Réponse à l'avis de la MRAe

Projet éolien de Pugny

Commune de Moncoutant-sur-Sèvre

avril 23

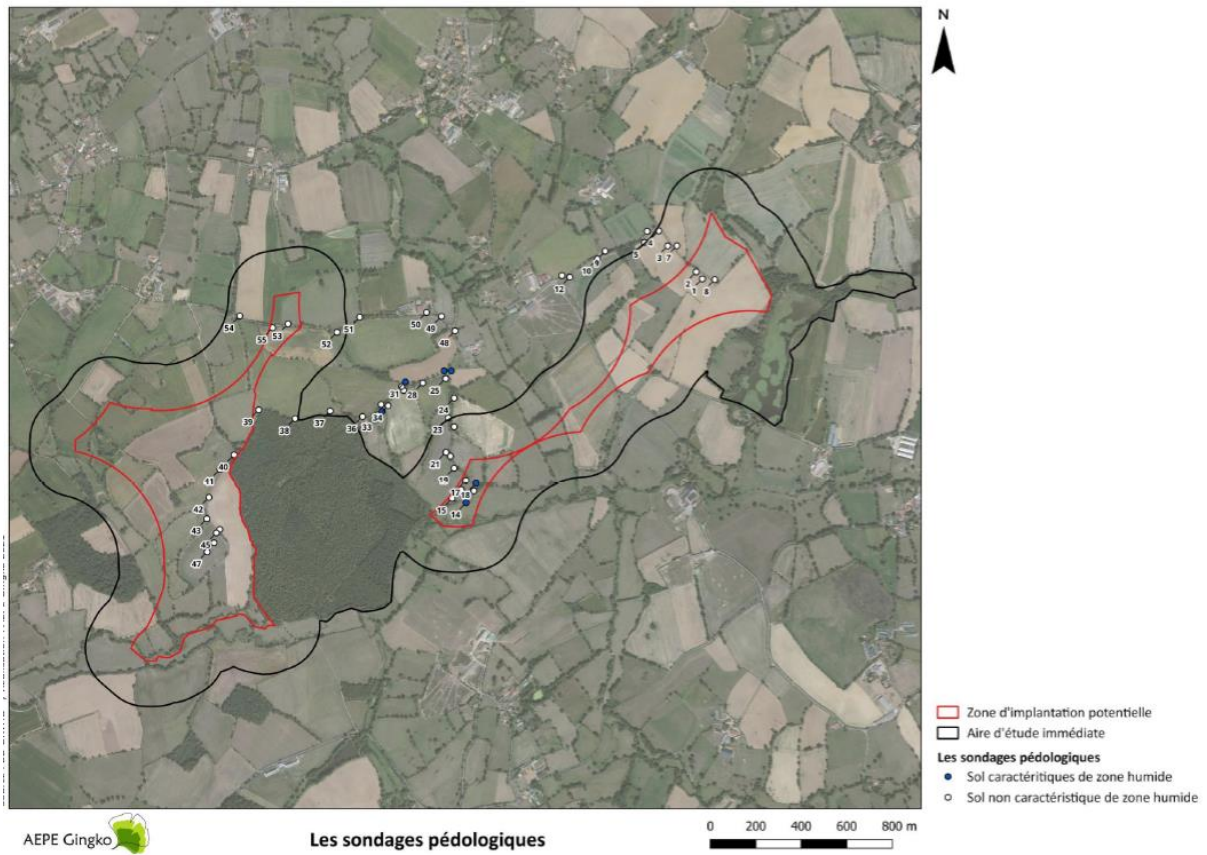
La MRAe recommande de caractériser les zones humides en application de l'article L.211-1 du code de l'environnement, modifié par la loi du 24 juillet 2019 renforçant la police de l'environnement, sur la base des deux critères alternatifs floristique et pédologique. Les zones humides effectives correspondent aux cumuls des terrains répondant à l'un au moins de ces deux critères.

Afin d'améliorer la lisibilité de l'étude zone humide au sein du volet écologique, les mentions suivantes ont été ajoutées :

- P48 : rappel de la loi du 24 Juillet 2019 ;
- P 50 : ajout du tableau des espèces végétales caractéristiques de zones humides inventoriées ;
- P 224 et 225 : Ajout d'une partie spécifique consacrée au non impact sur les zones humides et illustration cartographique

Les experts concluent une nouvelle fois en page 224 : **« Tous les habitats humides identifiés ont été évités lors de l'aménagement du projet, il n'y a pas d'impacts concernant les zones humides. »**

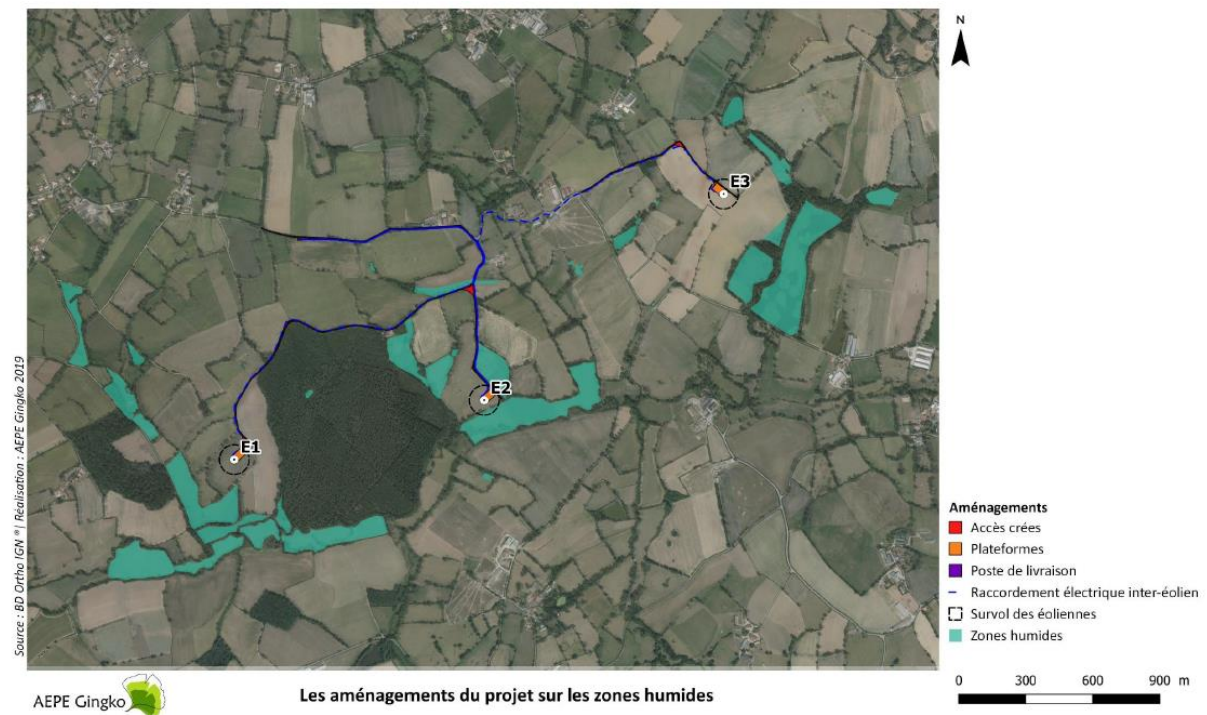
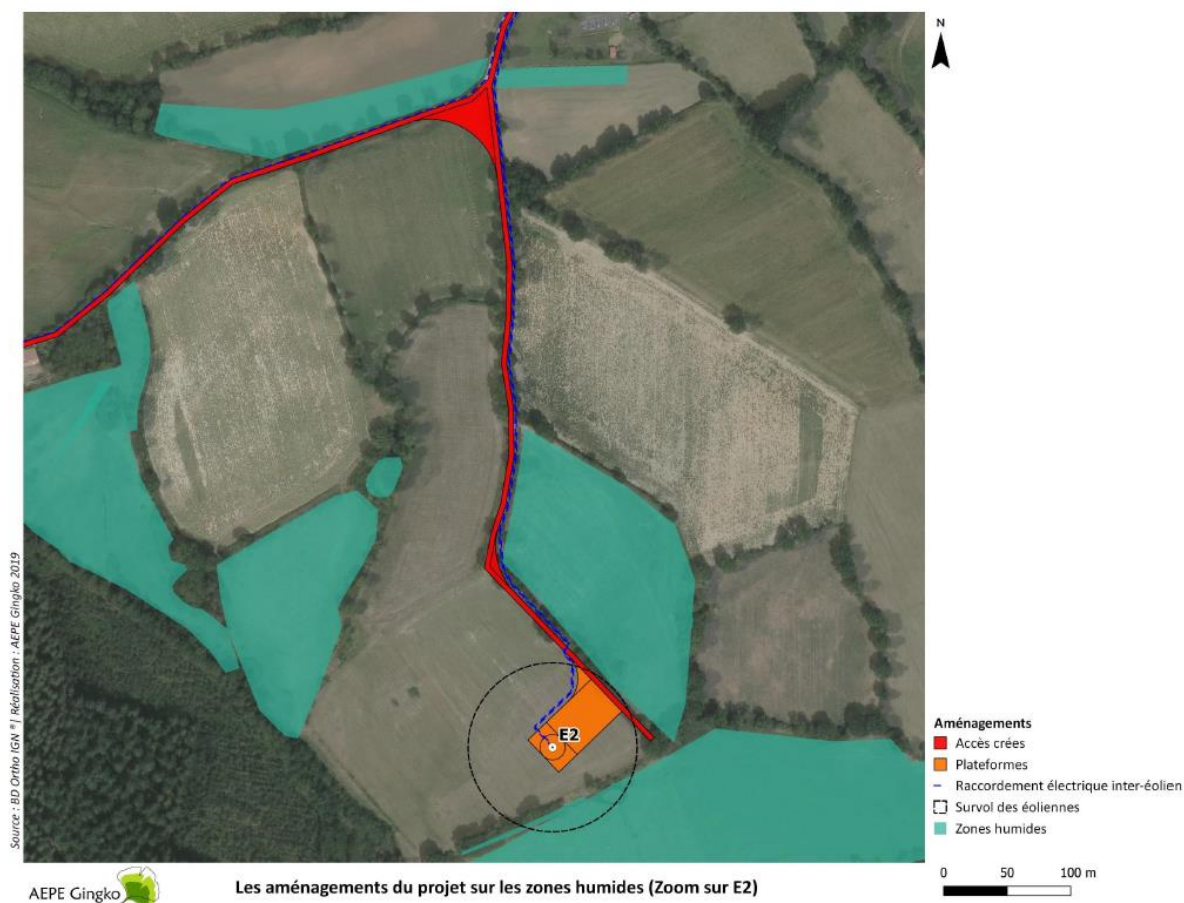
La MRAe recommande de préciser, au regard des éléments développés dans la partie n° II.1.2 relative aux zones humides, si une partie de ces dernières est susceptible d'être impactée par la réalisation des chemins d'accès et le câblage des éoliennes E1 et E2.

Comme présenté précédemment, la flore caractéristique d'une zone humide n'est pas impactée par les aménagements, quels qu'ils soient. Pour ce qui est du critère pédologique, les sondages ayant révélé des sols humides sont ceux annotés en bleu sur la carte ci-

dessous, présente en page 54 du volet écologique. Or à ces emplacements précis, aucun aménagement, accès ou câblage n'est prévu dans le cadre du projet éolien.

De nouveaux éléments cartographique ont été ajoutés en pages 224 et 225 du volet écologique afin d'illustrer plus clairement l'absence d'impact :
